小石原川ダム建設事業等の点検について

平成23年 3月18日
独立行政法人 水資源機構

小石原川ダム建設事業費等の点検 【参考資料】

総事業費の点検（1）

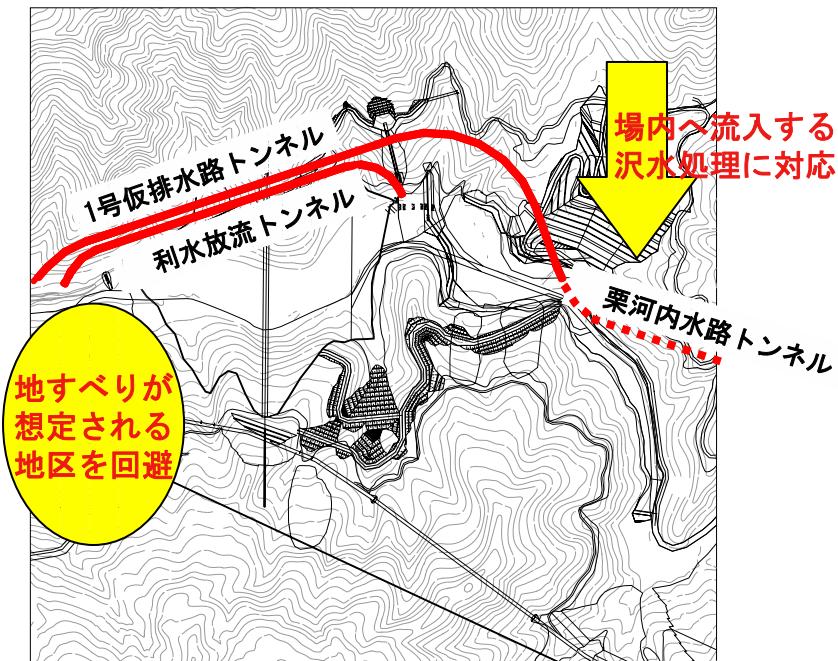
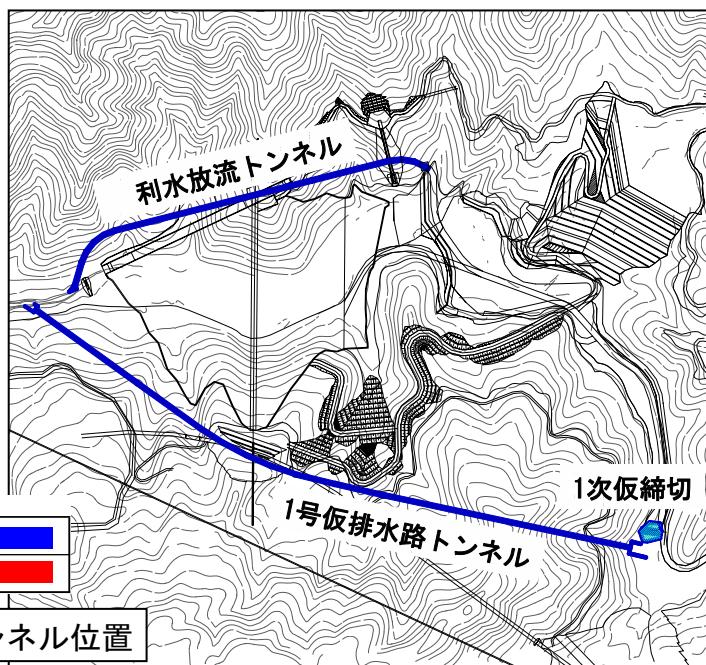
- 地質調査、施工計画、実施設計を踏まえ、
1号仮排水路トンネルを左岸から右岸へ変更
した設計を反映。
- 施工計画変更に伴う、仮締切計画の見直し
- 単価は、平成22年度の最新単価を使用。

- 2.2億円の減。
- 施工の際に実施設計で想定している地質と異なった
場合、数量や施工内容が変動する可能性がある。

現計画	最新の状況
設計段階	概略設計	実施設計
施工内容	仮排水路トンネル方式	仮排水路トンネル方式（変更なし）
数 量	1号仮排水路トンネル1,400m 利水放流トンネル 870m 仮締切工 1式	1号仮排水路トンネル1,350m（数量減） 利水放流トンネル 870m（変更なし） 仮締切工 1式（1次締切見直し）
内 容		1号仮排水路トンネル位置を右岸に変更
单 価	H16単価	H22単価（物価変動による増）
点検結果	30.2 億円	28.0 億円（△2.2億円（△7.3%））

基礎掘削工範囲

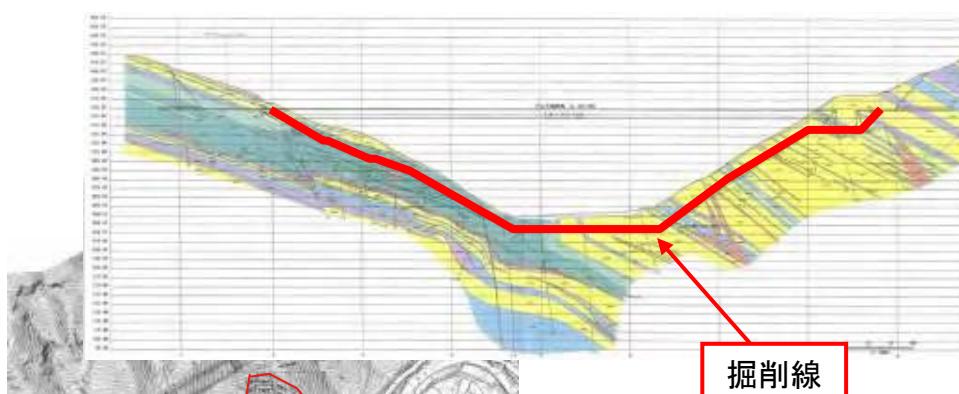
- ・特に新たな地質調査結果は得られておらず、設定している基礎掘削の範囲は変わらないことから、数量や施工内容は、現計画を採用。
- ・単価は、平成22年度の最新単価を使用。

- ・0.6億円の増。
- ・今後の実施設計により、想定している地質と異なった場合、数量や施工内容が変動する可能性がある。

総事業費の点検 (11) ①

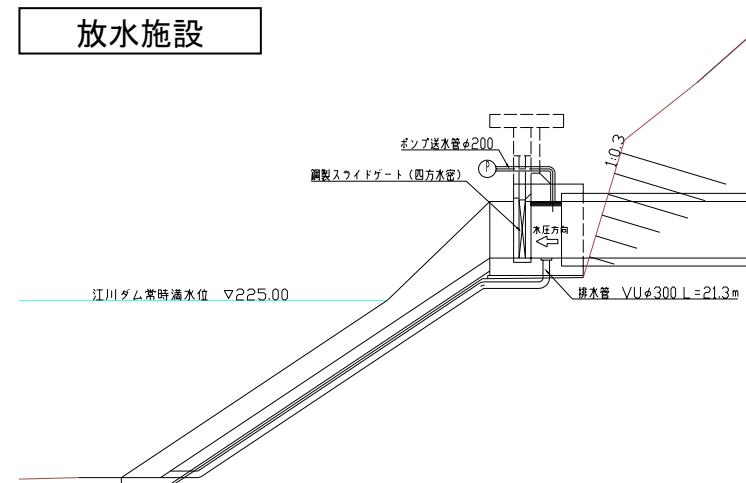
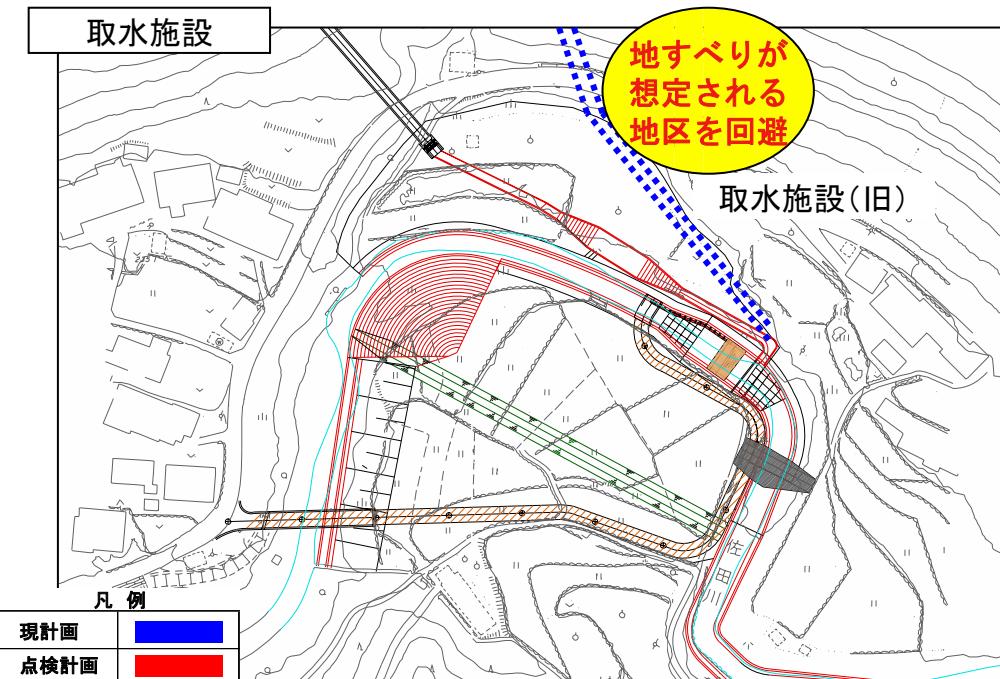
- 地質調査結果に基づき、取水位置を変更。
- 取水位置の変更に伴う導水トンネルの縦断勾配及びトンネル断面の管径を変更した設計を反映。
- 単価は、平成22年度の最新単価を使用。

- 13.7億円の増。
- 施工の際に実施設計で想定している地質と異なった場合、数量や施工内容が変動する可能性がある。

現計画	最新の状況
設計段階	概略設計	実施設計
施工内容	山岳トンネル	山岳トンネル（変更なし）
数量	導水路徑 : 2.2m 導水路長 : 5,250m	導水路徑 : 2.8m 導水路長 : 5,000m
単価	H16単価	H22単価（物価変動による増）
点検結果	67.3 億円	81.0 億円（増13.7億円（増20.4%））

導水路計画図

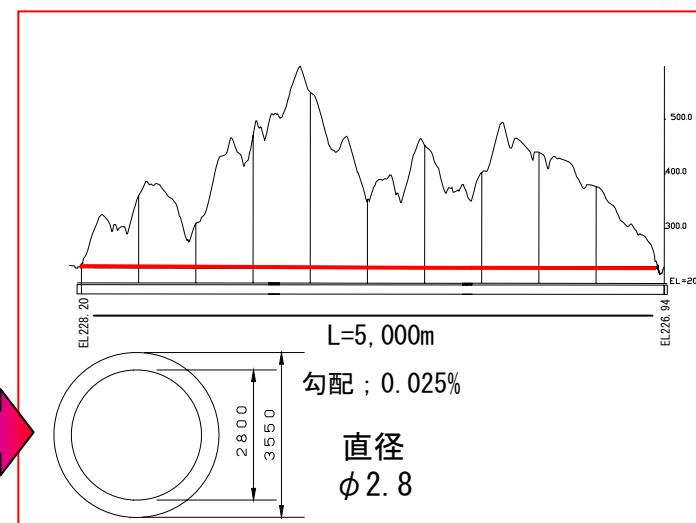
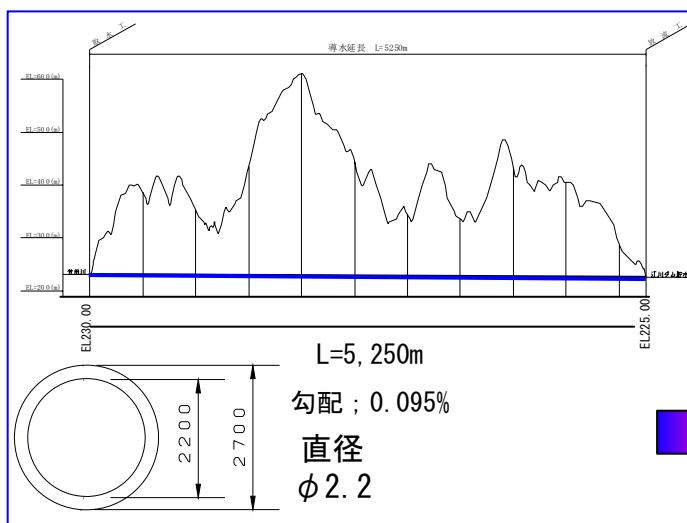
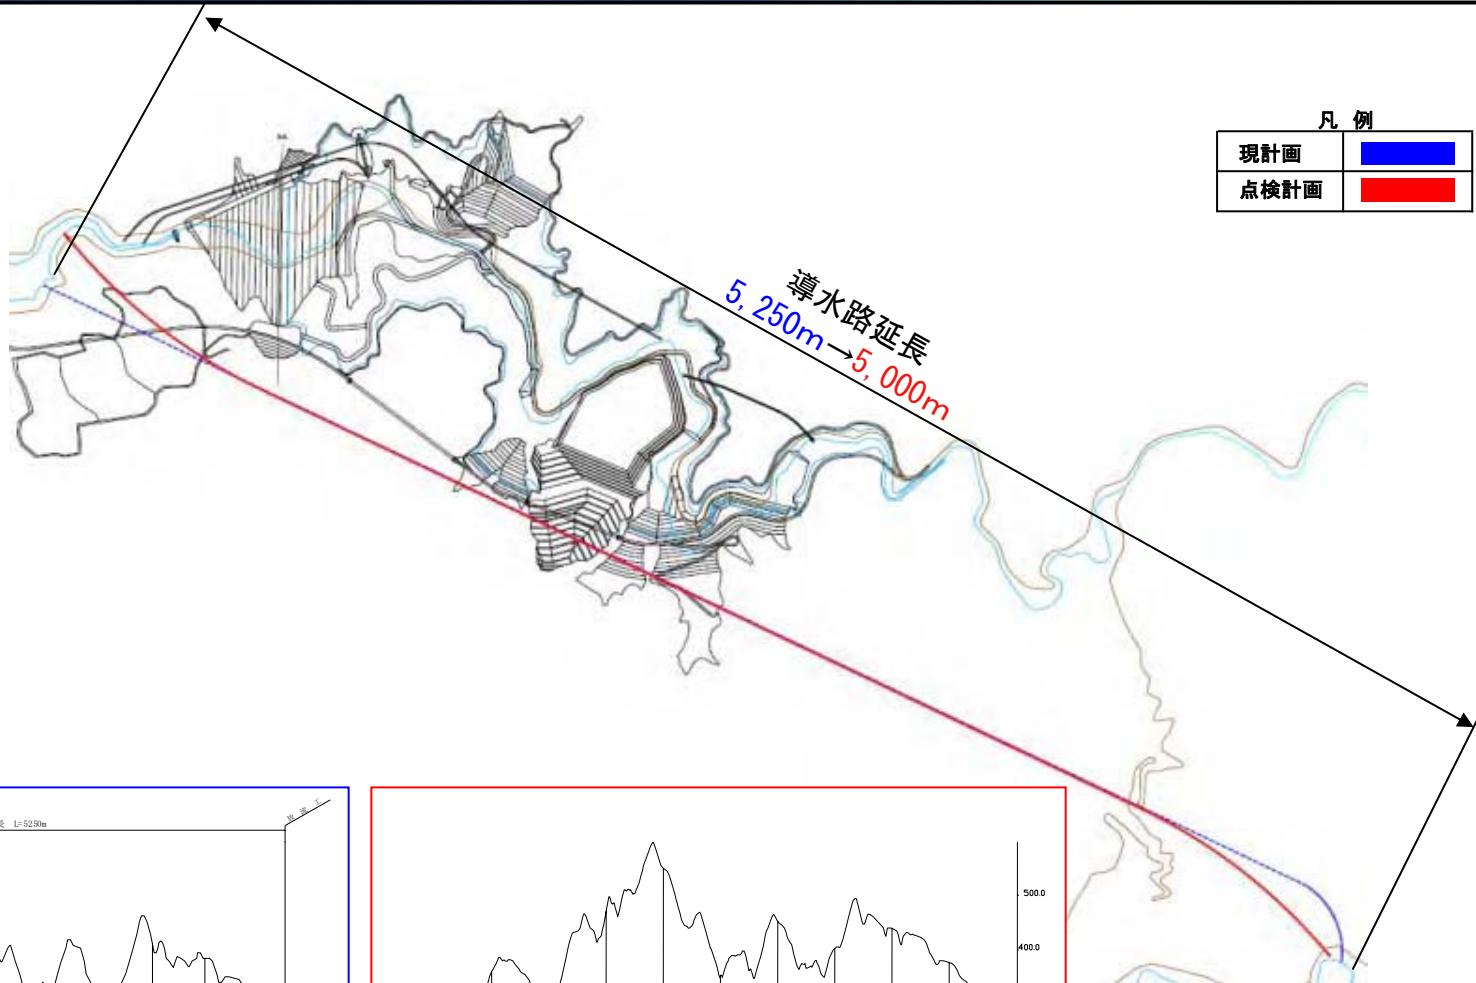
放水口側（小石原川）
標高 : EL. 225.00m
↓
EL. 226.94m

取水口側（佐田川）
標高 : EL. 230.00m
↓
EL. 228.20m

工事用道路計画の変更

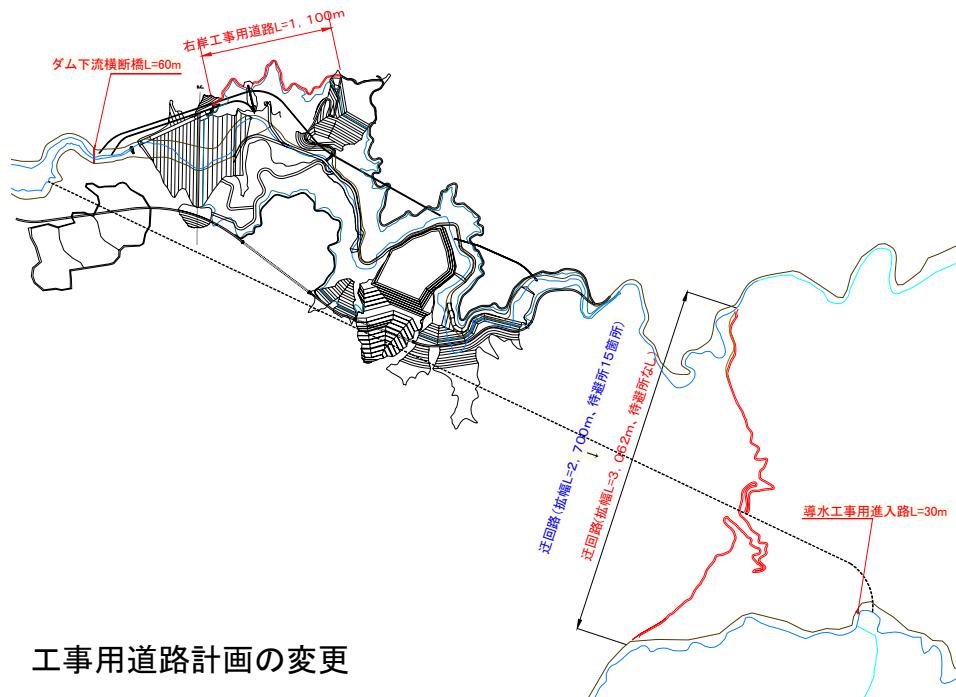
- 調査・設計の進捗に基づき、現行の線形や拡幅などの条件を変更した設計を反映。
- 迂回路は、実績（福岡県との道路工事に関する合併施工協定書）を反映。
- 単価は、平成22年度の最新単価を使用。

- 4.6億円の減。
- 関係機関との協議が必要な箇所があるため、協議結果により数量や施工内容が変動する可能性がある。

- 道路 : $L = 3,800\text{m}$
 - 右岸工事用道路 $L = 1,100\text{m}, W = 5\text{m}$
 - 迂回路 { 拡幅対象延長 $L = 2,700\text{m}, W = \text{現道} + 1.5\text{m}$
待避所 $50\text{m}/2\text{箇所} \times 15\text{箇所} = 750\text{m}^2$
- 橋梁 : $L = 90\text{m}$
 - ダム下流横断橋 $L = 60\text{m}, W = 5\text{m}$
 - 導水工事用進入路 $L = 30\text{m}, W = 5\text{m}$

- 道路 : $L = 4,162\text{m}$
- 右岸工事用道路 $L = 1,100\text{m}, W = 5\text{m}$
- 迂回路 { $L = 3,062\text{m}, W = 6\text{m}$
待避所なし
- 橋梁 : $L = 90\text{m}$
- ダム下流横断橋 $L = 60\text{m}, W = 5\text{m}$
- 導水工事用進入路 $L = 30\text{m}, W = 5\text{m}$

工事用道路計画の変更

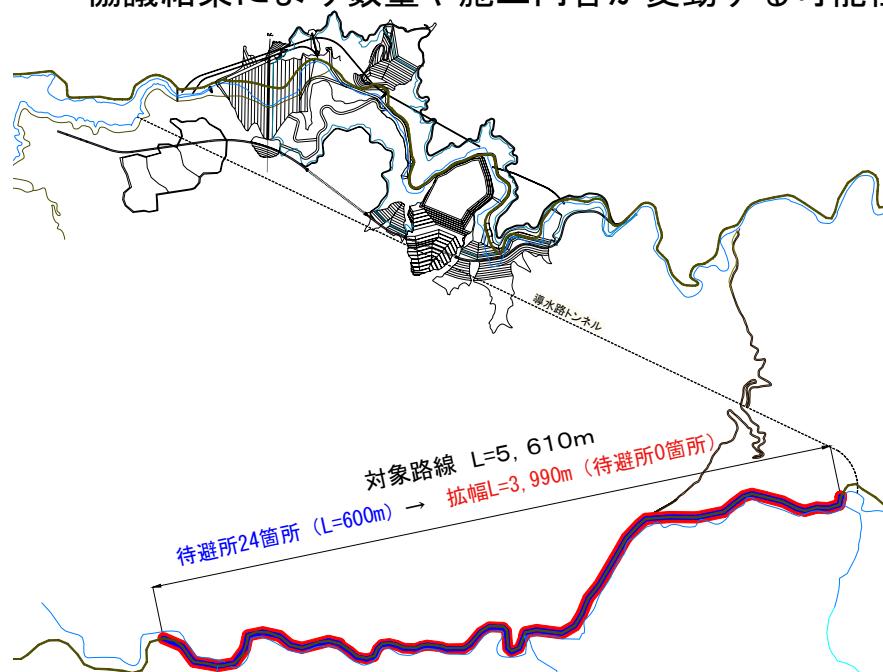
- 調査・設計の進捗及び道路管理者との協議により、現行の線形や拡幅などの条件を変更した設計を反映。
- 単価は、平成22年度の最新単価を使用。

- 待避所24箇所 ($L = 600\text{m}$) 設置

- 現道改良：現道 $L = 3,990\text{m}$
 $\begin{cases} W=7.0\text{m} & L=1,839\text{m} \\ W=6.5\text{m} & L=871\text{m} \\ W=6.0\text{m} & L=1,280\text{m} \end{cases}$
- 待避所 0箇所

総事業費の点検 (17)

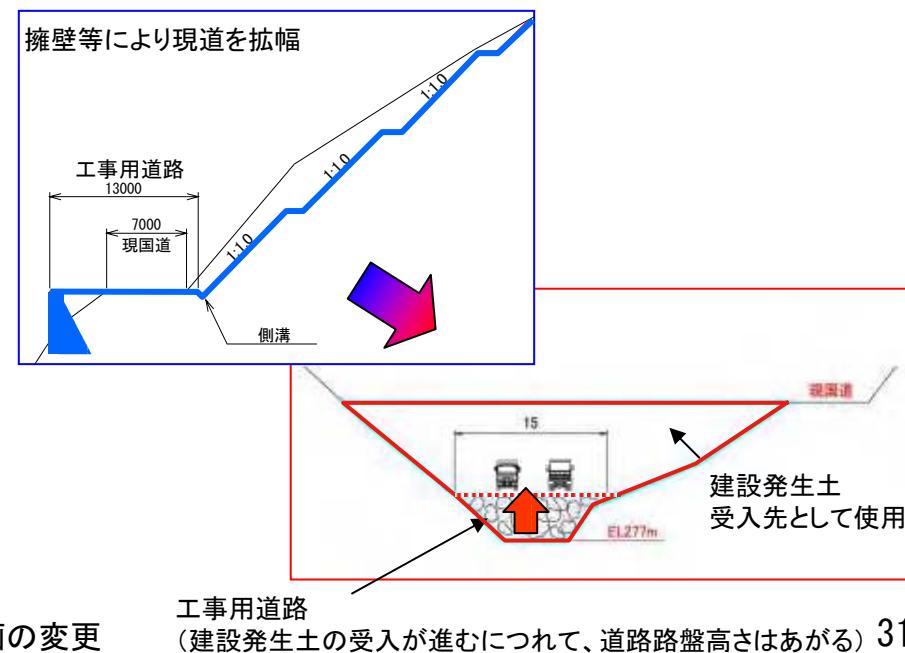
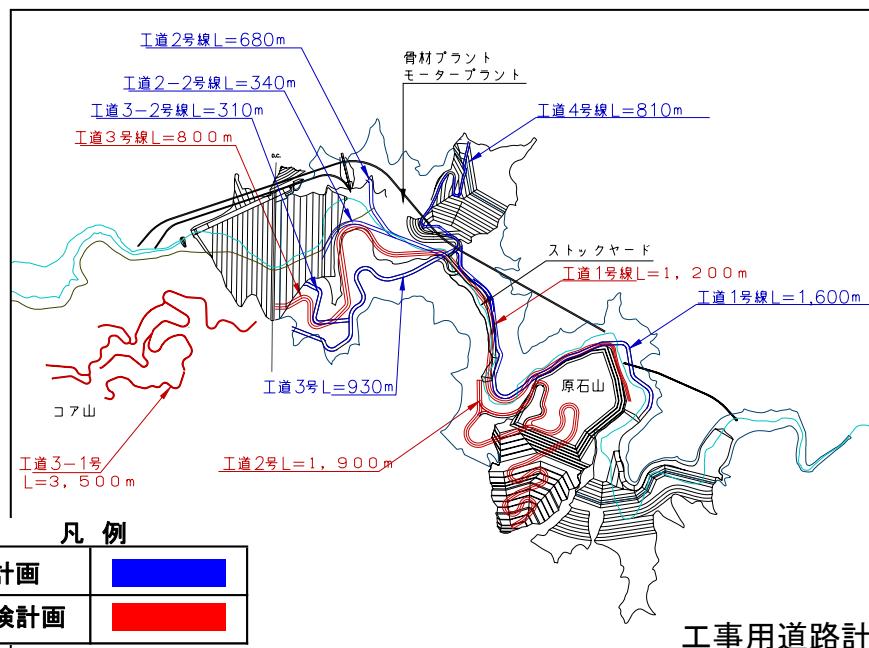
- 施工計画で、本体や材料山の掘削ズリなどで発生する材料を工事用道路の路盤として流用する設計を反映。
- 調査・設計の進捗に基づき、現行の線形や拡幅などの条件を変更した設計内容を反映。
- 平成22年度の最新単価を使用。

- 14.2億円の減。
- 関係機関との協議が必要な箇所があるため、協議結果により数量や施工内容が変動する可能性がある。

現計画	最新の状況
設計段階	概略設計	実施設計
施工内容	道路造成（盛土）	道路造成（変更なし）
数量	延長 約4.7km	延長 約7.4km
内容	現道拡幅 〔川側：擁壁により拡幅〕 〔山側：切土により拡幅〕	現況河川を建設発生土にて盛土 (擁壁等の構造物なし)
単価	H16単価	H22単価（物価変動による増）
点検結果	37.1 億円	22.9 億円 (\triangle 14.2億円 (\triangle 38.3%))

総事業費の点検 (24) ①

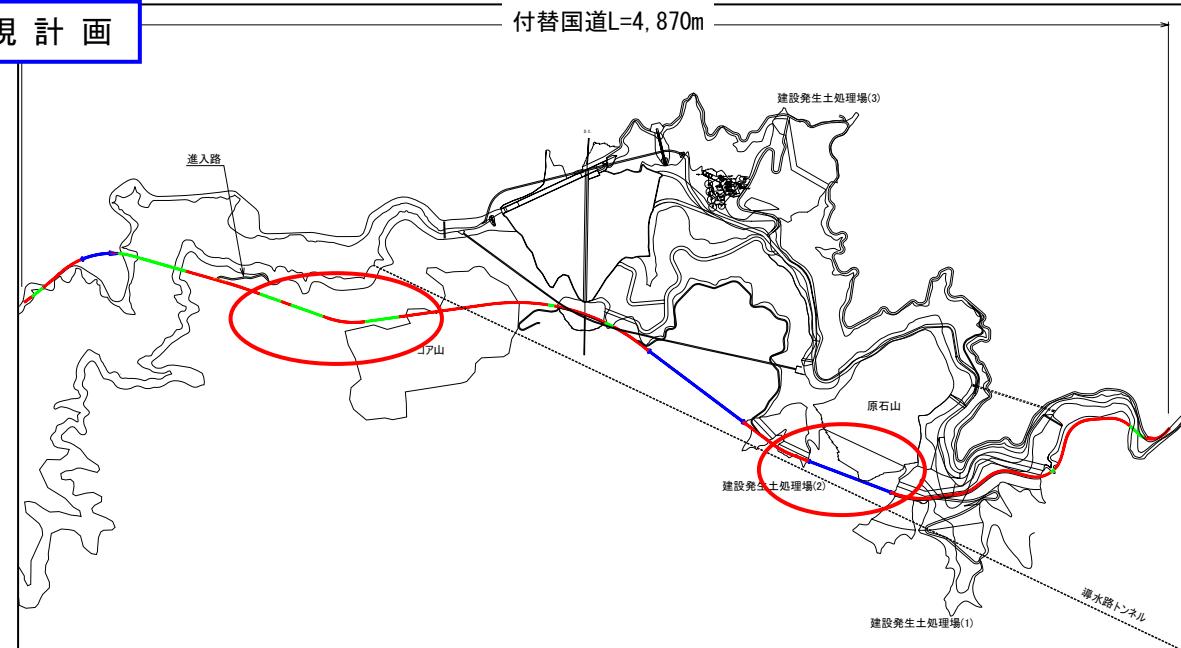
- 道路管理者と締結した付替国道等の協定
(国道: 平成20年度、林道: 平成21年度)
の内容を反映。

- 補償は、ほぼ数量等内容が確定しているが、付替
国道等など道路管理者との細部の協議次第では、
変更が生じる可能性がある。また、施工の際に想
定している地質が異なり、追加調査や再検討が必
要となった場合などには変動する可能性がある。

- 一般部 (幅員=7.5m) : 3,151
- トンネル部 (幅員=7.5m) : 895m (3坑)
- 橋梁部 (幅員=7.5m) : 825m (19橋)

- 一般部 (幅員=7.0m) : 3,960m (増809m)
- トンネル部 (幅員=6.5m) : 498m (2坑) (\triangle 397m)
- 橋梁部 (幅員=7.0m) : 664m (11橋) (\triangle 151m)

総事業費の点検 (24) ②

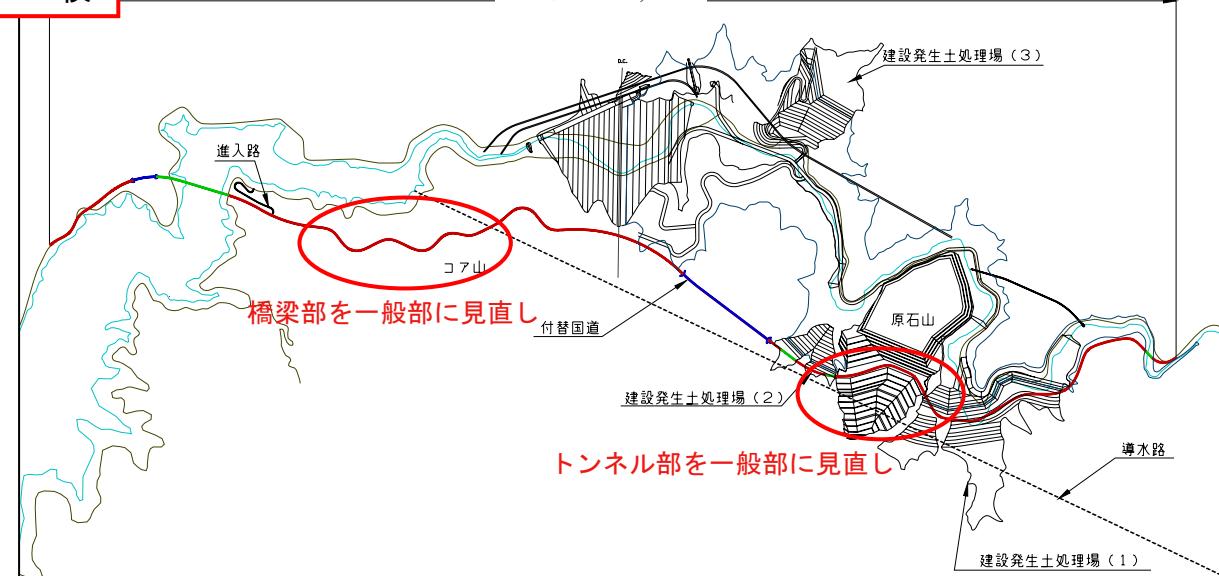
付替国道L=4,870m

付替国道L=5,122m
